## REGULAÇÃO RELATÓRIO DE FISCALIZAÇÃO N. 643/2022

Fiscalização Sob Demanda do Executivo Municipal para verificar problema de pavimentação inadequada após obras da Corsan em Xangri-lá/Rs.

**Figura 6 - Registro fotográfico do Ponto 5 na esquina da Avenida Beira Mar com a Rua Uruguai.**

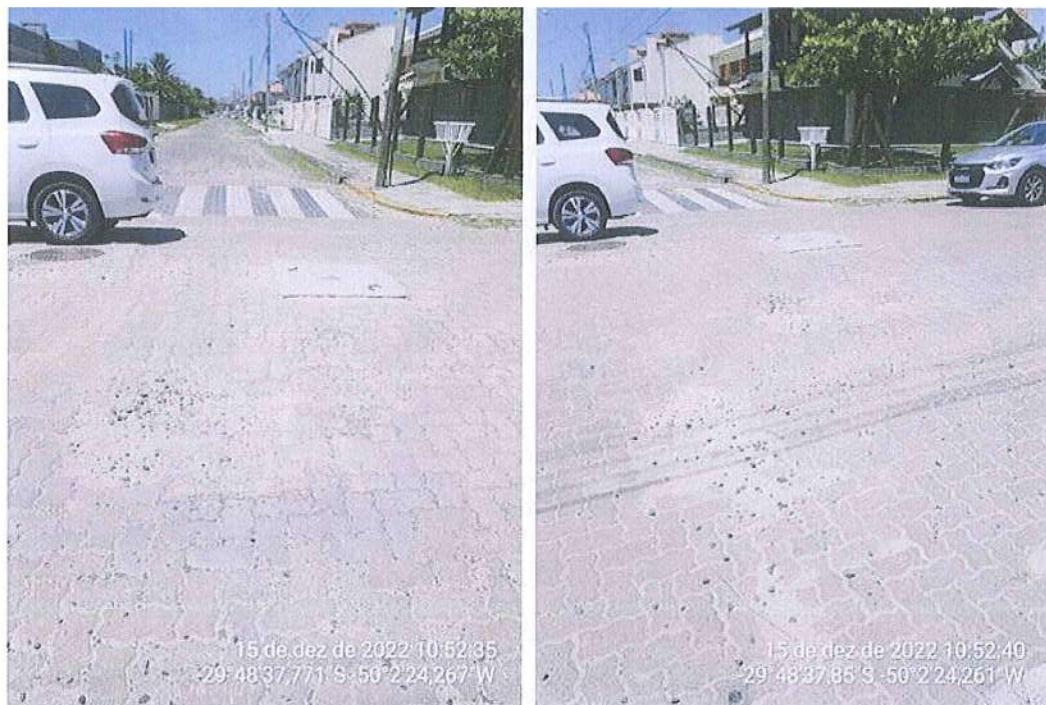
e) Ponto 5 – Esquina da Avenida Beira Mar com a Rua Uruguai, coordenadas geográficas 29°48'38,94"S e 50°02'21,86"O: este consiste em outro problema evidenciado durante o percurso, o qual corresponde ao vazamento de esgoto na tampa do PV próximo à faixa de areia da praia (figura 6).
